AN AVEL BRAZ

Parc Éolien de l'Herbissonne II

Réponse à la demande de compléments

Novembre 2022

Figure 1 : Zone de prospection 2012

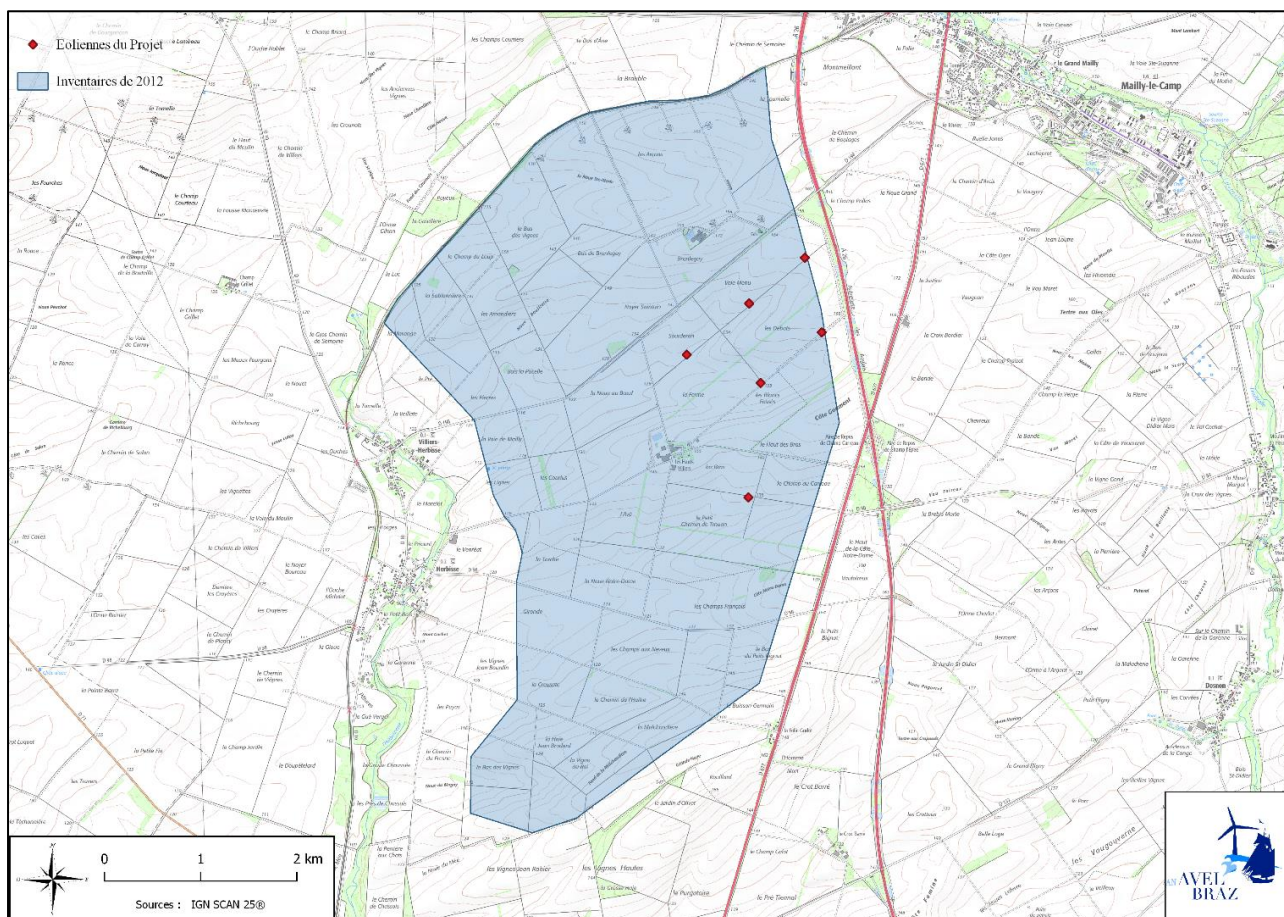
Le diagnostic écologique est entièrement basé sur les études réalisées dans le cadre de projets précédents, dont certaines remontent à 2005. Aucune prospection nouvelle n'a été réalisée, l'étude écologique se contente d'une synthèse des données déjà disponibles.

Certes le secteur est déjà très dense en éoliennes et les études réalisées y sont nombreuses. Néanmoins, cette approche exclusivement bibliographique produit un résultat peu cohérent et d'une qualité difficile à évaluer : faute d'une présentation des aires d'étude des différentes sources utilisées, l'étendue exacte des observations rapportées n'est pas connue et il semble que la plupart des points d'observations sont localisés en dehors de la zone d'implantation du projet. Il conviendra donc de présenter les aires d'étude et les méthodologies des études d'impact utilisées comme sources de données.

Le diagnostic se limite essentiellement à lister les espèces observées, sans réelle analyse de la fonctionnalité des milieux de l'aire et des alentours. Surtout, cette approche ne rend pas compte des évolutions qu'a pu connaître l'environnement suite à la construction des projets précédents et, plus généralement, ne permet pas d'apprécier l'actualité des données présentées.

Le diagnostic initial doit être complété avec des données chiffrées des observations effectuées sur le terrain. Ces observations doivent être récentes (moins de 5 années) afin d'évaluer avec précision l'état initial du secteur d'implantation potentielle. Il conviendra également d'analyser des fonctionnalités écologiques des milieux de la zone d'implantation et des environs au vu des ses observations actualisées et chiffrées.

Ainsi, la synthèse réalisée repose sur une base de données bien plus conséquente que bon nombre d'études similaires. Le rapport d'étude d'impact du parc éolien de l'Herbissonne II a majoritairement été alimenté par des prospections datant de 2012 réalisées dans le cadre du projet éolien de la Cote Notre Dame dont le rapport d'état initial écologique est consultable en **Annexe 2** de ce document. Il est possible de constater que la ZIP de PEIII est bien située dans la zone d'étude considérée.

Figure 7 : Localisation des mesures d'accompagnement du projet

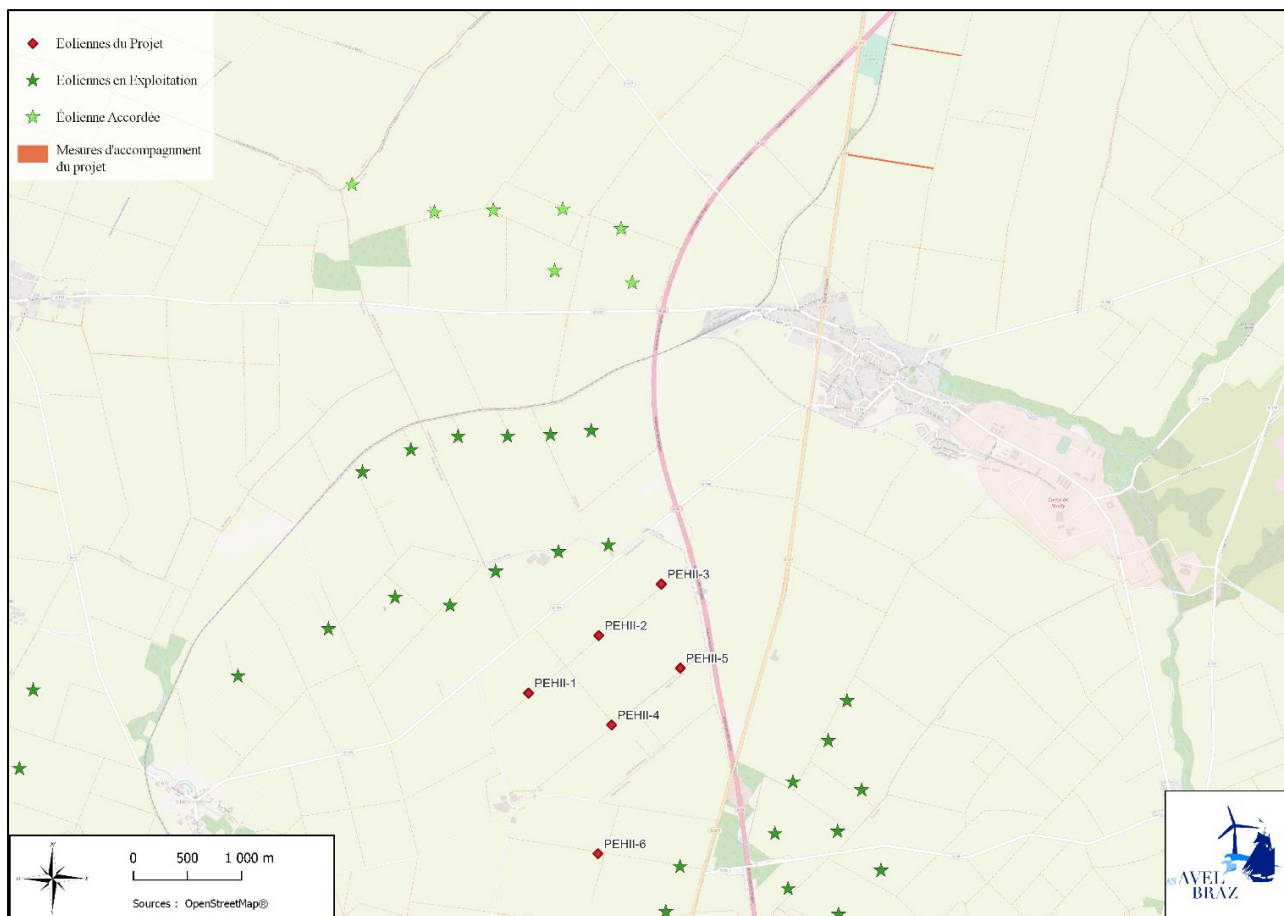
Pour compenser cet impact, il est prévu de reconstituer une trame verte équivalente sur une zone à l'écart du parc éolien, de l'autre côté de l'autoroute A26. Si l'intention est louable, en l'absence de données sur l'état initial de la zone visée, il est difficile d'apprécier les effets de la mesure. En outre, l'impact résiduel sur la trame verte à l'intérieur du parc éolien n'est pas réellement étudié. Cette étude devrait être menée en concertation avec les exploitants agricoles du secteur, en prenant compte l'impact du projet non seulement sur la flore et la faune, mais également sur les services rendus à l'agriculture par ces dernières. Il conviendra de justifier le choix de la zone ciblée pour cette mesure de compensation.

Les mesures qui avaient été projetées dans le cadre de l'atteinte à la fonctionnalité écologique de la haie remise en cause n'ont, en l'état actuel des choses, plus lieu d'être. Cependant, ces mesures avaient été intégrées dès la conception du projet par le pétitionnaire qui a souhaité les conserver dans le processus d'aménagement du territoire qu'il envisage.

Ainsi, ce sont 1.75 ha de haies et bandes enherbées, sur une longueur de 1 456m qui sont d'ores et déjà plantées en mesures d'accompagnement de l'installation de PEH II.

Le secteur d'implantation de cette mesure de réduction diffère du secteur précédemment envisagé. Il a été déterminé par plusieurs critères ; l'absence d'éoliennes d'une part et l'identification de flux et de haltes migratoires privilégiés d'autre part, révélés par les investigations écologiques précédentes du porteur de projet.

Figure 8 : Projet PEHII et flux migratoires

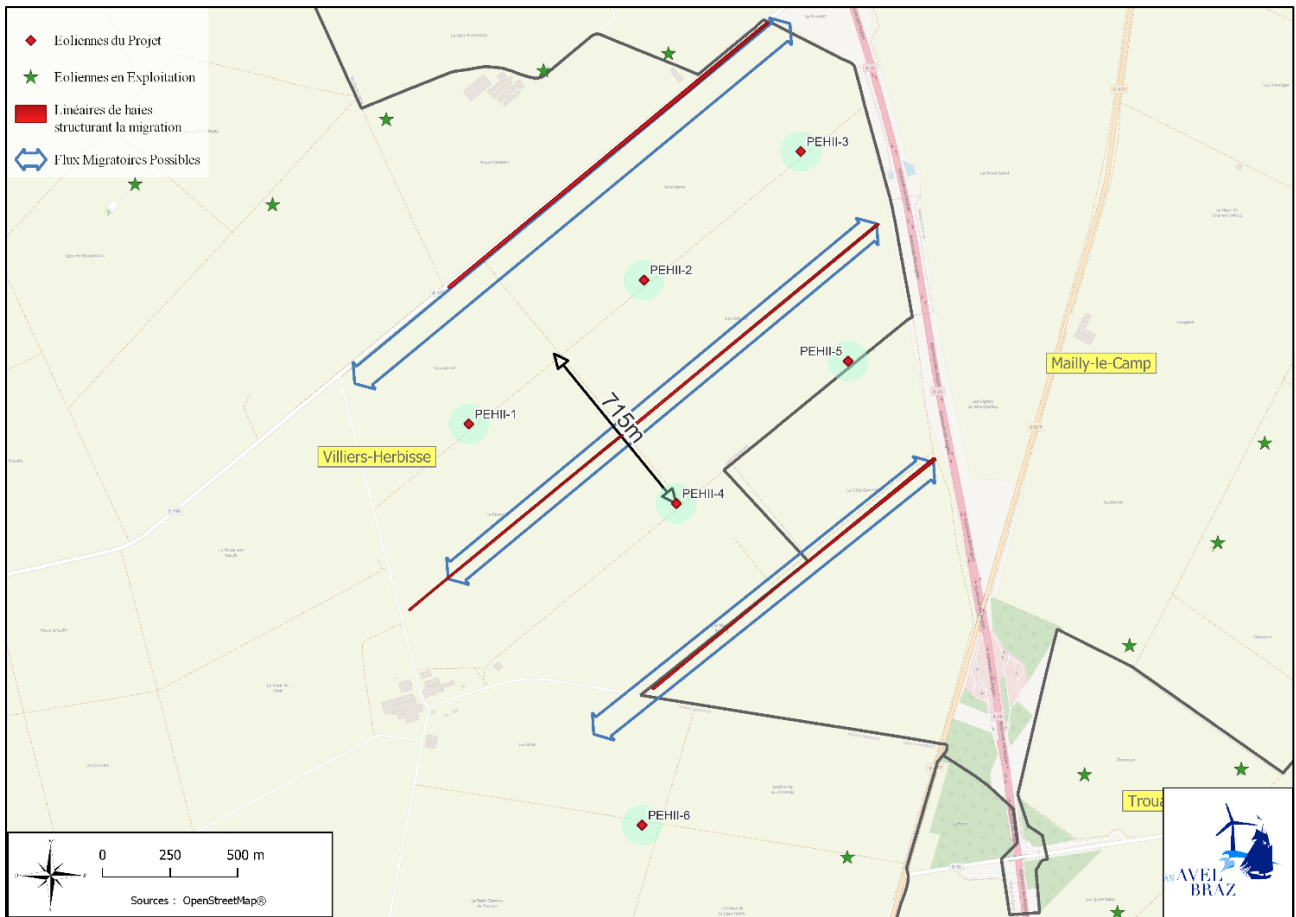
Le projet s'implante dans couloir principal de migration cartographié dans le SRE de Champagne-Ardenne et élargi à l'occasion de la révision de ce document en 2012. La présence de ce couloir, débouchant sur le réservoir de biodiversité du camp de Mailly et aujourd'hui encadré par les ensembles éoliens de l'Herbissonne au nord et de Côte-Notre-Dame / Champ de l'épée au sud, laisse présager un impact fort du projet qui vient obstruer le dernier espace de respiration à travers un front d'éoliennes perpendiculaire au sens général de la migration de plus de 15 km. Un tel contexte appelle une étude approfondie de la thématique pour apporter des éléments tangibles analysant l'évolution de l'enjeu ces dernières années. Le porteur du projet a fait le choix d'une étude d'impact, basée sur un diagnostic exclusivement bibliographique, qui en l'état n'est pas assez précis et détaillé pour permettre de conclure à un impact acceptable du projet dans ce contexte. Il conviendra de justifier par des observations récentes et chiffrées de l'impact résiduel jugé faible dans l'étude concernant ce couloir de migration principal de l'avifaune qui tendrait à être obturé par le projet.

Tout d'abord, il convient de rappeler que les couloirs de migrations cités ont été dessinés sur la base de prospections datant de 2005 à 2010, c'est-à-dire antérieures aux relevés effectués par le porteur de projet. Le porteur de projet déplore de voir la validité de ses conclusions en

Il a été démontré que l'étude d'impact reposait sur un cortège d'études couvrant non seulement la ZIP du projet, mais aussi des surfaces allant bien au-delà des limites de cette ZIP. Ces études remontent de 2012 à 2020, elles couvrent donc une large échelle de temps et sont toutes postérieures aux études qui ont abouties à la cartographies des couloirs de migrations du SRE.

Les conclusions de ces études sont formelles : la migration sur ce secteur est diffuse, sans aucune autres voie privilégiée que celles de la vallée de l'Herbissonne et de l'axe autoroutier. Les effectifs relevés sur le secteur d'implantation envisagé sont faibles et ne remettent en aucun cas en cause la faisabilité d'un parc éolien et ce d'autant plus que la géométrie du parc est parfaitement adaptée à la configuration des structures d'intérêt écologique présentes à proximité. Une interdistance minimale de 715m reste disponible pour la migration entre les lignes d'éoliennes, avec des linéaires de haies présents à plus de 315m des éoliennes, structurant la migration dans un axe parfaitement parallèle aux lignes du parc.

La disposition et les caractéristiques du parc envisagé sont tout à fait en adéquation avec les enjeux identifiés. L'impact pressenti sur la biodiversité, et plus particulièrement la migration avifaune, demeure faible.
